Občina Muta
Glavni trg 17, 2366 Muta

**Strokovna ocena
projektne dokumentacije:
„Kanalizacija v Občini Muta“
(PGD, štev.: 60-1235-00-2008/2a)**

Franc Maleiner univ. dipl. kom. inž.
VODAN d.o.o., Sojerjeva 43, 1000 Ljubljana

slika 3: cevni zbiralnik ZB1 z dušilnim jaškom

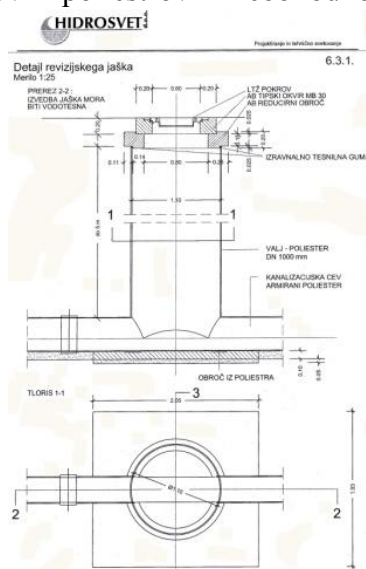
Za cevni zbiralnik (ZB1) so predvidene CAP ϕ 2400. Te cevi naj bi bile obbetonirane z diletirano 30 centimetersko betonsko oblogo (slika 3). Mnenja smo, da bi bile ustrezne, na primer betonske cevi ali pravokotni betonski profili (brez zahtevanega obbetoniranja), znatno cenejši.

slika 4: PE - jašek

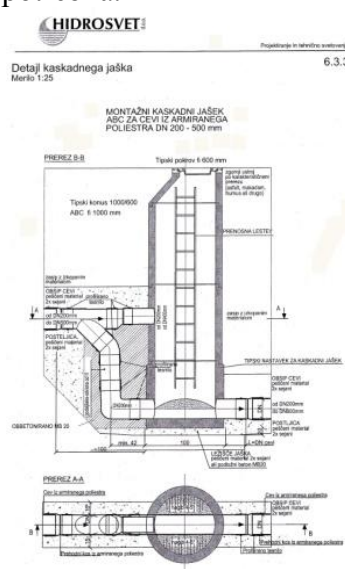
V redniku 2 (poglavje 6.3) projektant pod štev.: 6.3.1 podaja risbo detajla revizijskega jaška iz poliestra (slika 4), dočim so v ostalih risbah (štev.: 6.3.2, 6.3.3, 6.3.17, 6.3.18 in 6.3.19) predvideni znatno cenejši betonski jaški (slika 5). Iz strokovnega vidika znatno dražja zahtevana uporaba jaškov iz poliestrov ni neobhodno potrebna.

slika 7: ZB1 in črpališče Č1

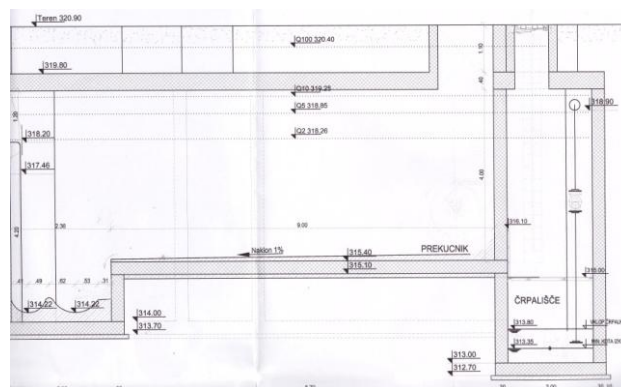
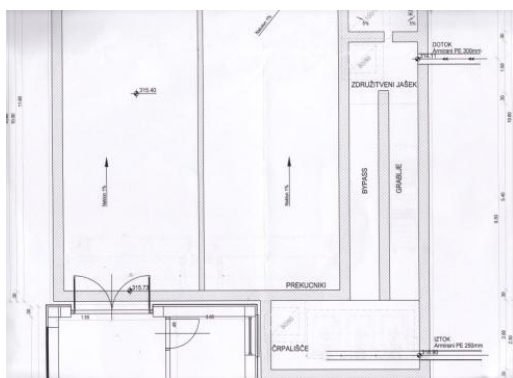
To črpališče je sestavni del razbremenilnega bazena ZB2 (slika 7).

Izpred tega črpališča so (po nepotrebnem) predvidene grobe grablje. Izmet teh grabelj se mora redno odstranjevati in odvažati na čistilno napravo. Pravilno izbrane črpalke za odpadne vode teh dragih avtomatičnih grabelj s skoraj 9 metrsko izvržno višino ne potrebujejo.

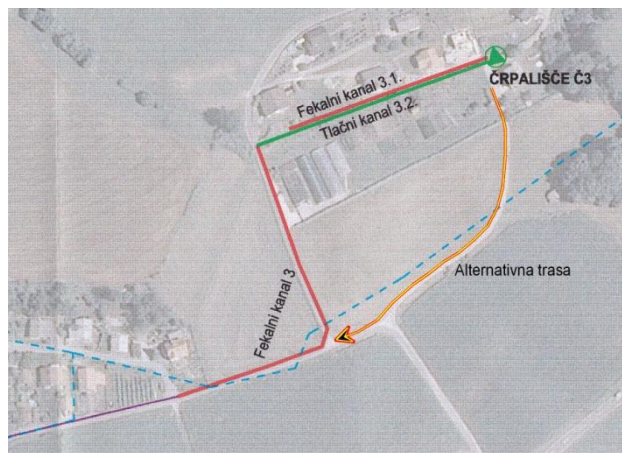
Neppravilna višinska izvedba tlačnega voda (slika 8) bo še dodatno povzročala hudo zvišanje obratovalnih stroškov, saj se bodo v 2,48 m visokem cevnem oboku nabirali plini, ki bodo hudo zvišali tlačne izgube ter tako ovirali (ali event. celo prekinili) pretok.

Volumen tlačnega voda znaša okoli $16,22 \text{ m}^3$. Torej znaša zadrževalni čas odpadnih voda v tlačnemu vodu med polnim pretokom okoli 38 minut, ki pa se lahko v nočnem času (zaradi minimalnega dotoka v črpališče) podaljša tudi na nekaj urna obdobja mirovanja. V tem anaerobnem okolju tlačnega voda odpadne vode hitro zagnijejo, kar bo povzročilo hude posledice (smrad, razvoj nevarnih plinov, hudo korozijo itd.) tako v kanalizacijskem omrežju Mute, kakor tudi na čistilni napravi.

slika 10: črpališče s propelerskimi črpalkami v ZB1

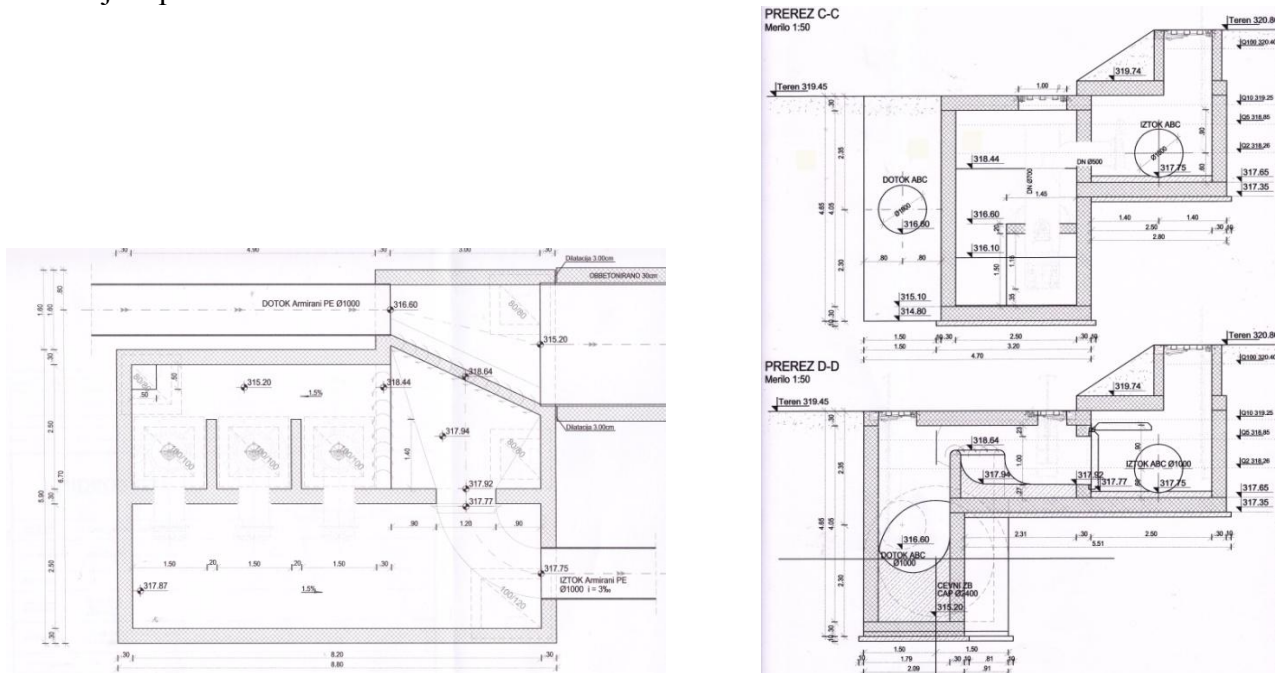
V tehničnem poročilu se navajajo zgolj 3 črpališča, vendar je v sklopu razbremenilnega bazena ZB1 predvideno posebno črpališče s tremi (2+1 rezerva) propelerskimi črpalkami (slika 10), ki naj bi ob visokih vodah Drave ter Mučke Bistrice razbremenile omrežje.

Te črpalke s posamično zmogljivostjo po 371 l/s in črpalno višino 4,8 m črpajo razbremenjeni mešani odtok v Mučko Bistrico pri vodostaju reke izpod 318,64 m.n.v. To črpališče (kota terena 319,45 m.n.v.) se nahaja v poplavnem območju reke Drave [$H(Q_{100})$: 320,40 m.n.v.]. Pri zadnji večji poplavi bi bilo to predvideno črpališče preplavljeno za okoli 1,5 metra.

Predvidena statistična povratna pogostost vklopa tega črpališča je okoli 2 leti. Visoki obratovalni stroški bodo torej potrebni predvsem zaradi visoke elektr. priključne vrednosti črpališča. Ker so pokrovi mešanega kanala 1 “vodotesni” in v črpališče ni predviden dostop zraka bo med črpanjem propelerskih črpalk v črpališču nastopal nedopustni podtlak, ki bo oviral pravilno delovanje črpalk.

slika 13: prečni prerez lokacije obeh razbremenilnih bazenov ob Mučki Bistrici

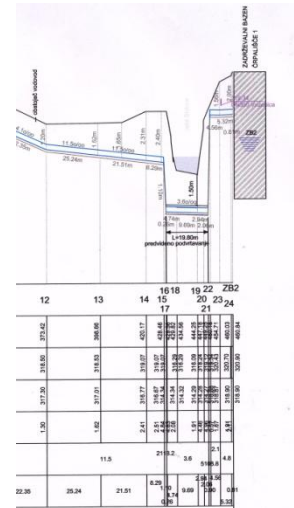
ZB1 je nameščen ob levem bregu Mučke Bistrice okoli 150 m vzvodno od izliva v Dravo. Nepravilno dušeni odtok iz ZB1 je izpod struge Mučke Bistrice povezan s črpališčem Č1 (slika 13), ki je nameščen v sklopu ZB2 ob nasprotnem (desnem) bregu Mučke Bistrice. Tlačni vod iz Č1 pa ponovno prečka Mučko Bistrico v smeri čistilne naprave (slika 14).

Za dušenje odtokov iz obeh razbremenilnih bazenov sta bili izbrani curkovni dušilki, ki pa v danih hidravličnih okoliščinah (zajezeitev odtoka) nikakor ne moreta izpolnjevati predvidenih funkcij.

Podatki o gladinah visokih voda reke Mučke Bistrice niso navedeni. Projektant izhaja le iz nekoliko nižjih gladin visokih voda reke Drave, pri tem pa se mimogrede omenja preplavitev desnega (pravilno: levega) brega Mučke Bistrice ob nastopu visokih voda reke Drave.

Kota terena levega brega Mučke Bistrice v višini obeh bazenov znaša okoli 318,50 m.n.v. in desnega brega okoli 320,00 m.n.v.

Dočim sta v ZB1 na iztoku razbremenilnika predvidena povratna loputa in črpališče za razbremenjevanje ob visokih vodah (slika 10), te zaščite pred vdorom visokih voda za ZB2 ni predvidene. Torej lahko visoke vode Mučke Bistrice povratno vdrejo v ZB2 in ga popolnoma preplavijo.

slika 20: začetni izkop gradbene jame ZB2 ob Mučki Bistrici z gladino podtalnice

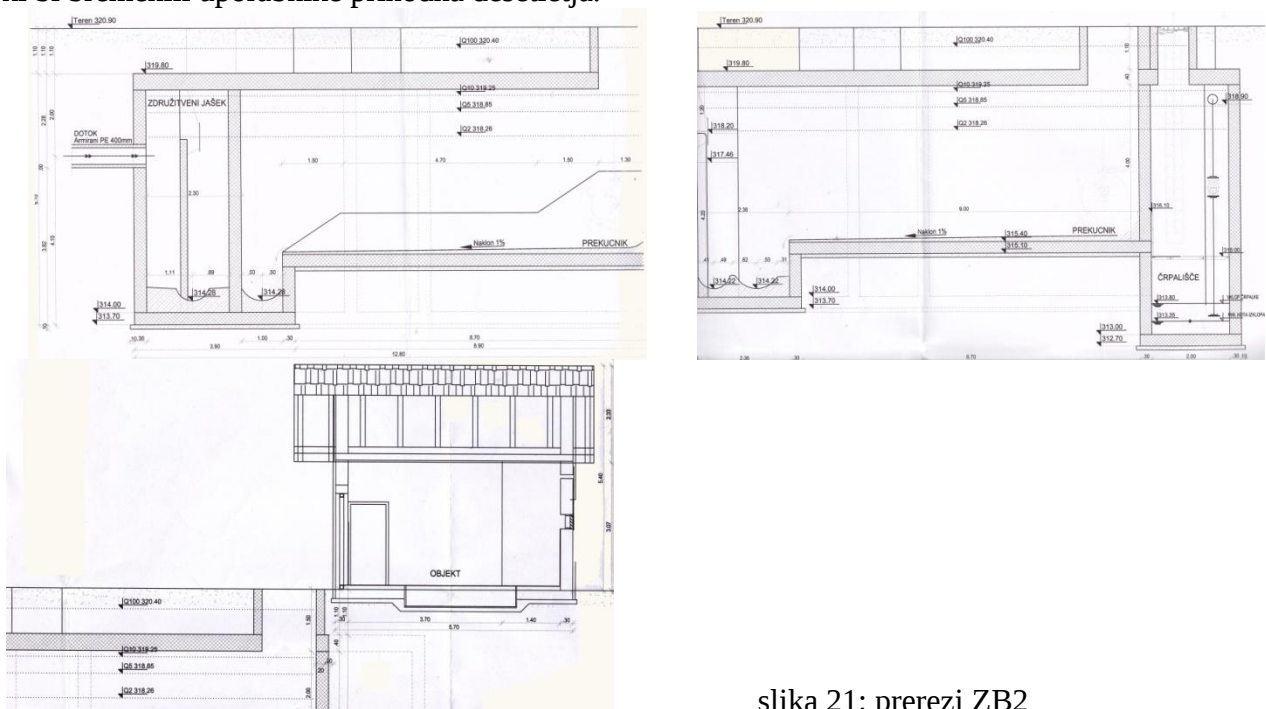
Mnenja smo, da je tudi izbrana lokacija ZB2 ($V = 220 \text{ m}^3$) (slike 7, 11, 20 in 21) na poplavnem področju na desnem bregu Mučke Bistrice zgrešena. Predlagamo nadomestno namestitev ustreznih vrtničnih separatorjev VS3 in VS4 (sliki 17 in 22).

VS3 naj se namesti na mešanem kanalu 2 (slika 12) iznad poplavnega območja (izmed RJ3 in RJ4) tako, da se **razbremenjeni odtok pretežnega dela vplivnega območja** v mešanem sistemu lahko

(brez črpanja) **težnostno izliva v Mučko Bistrico**, mešani odtočni kanal pa naj se (preko ustrezne dušilke) spelje do predvidenega črpališča Č1, ki se s tlačnim vodom priključi na tlačni kanal proti čistilni napravi.

VS4 naj se namesti na obstoječem dotočnem kanalu tako, da razbremenjeni odtok (skupno z razbremenilnim odtokom iz VS3) odteka težnostno v Mučko Bistrico ter dušeni mešani odtok (skupno z mešanim odtokom iz VS3) izpod Mučke Bistrice na črpališče Č1 in od tam na skupno čistilno napravo.
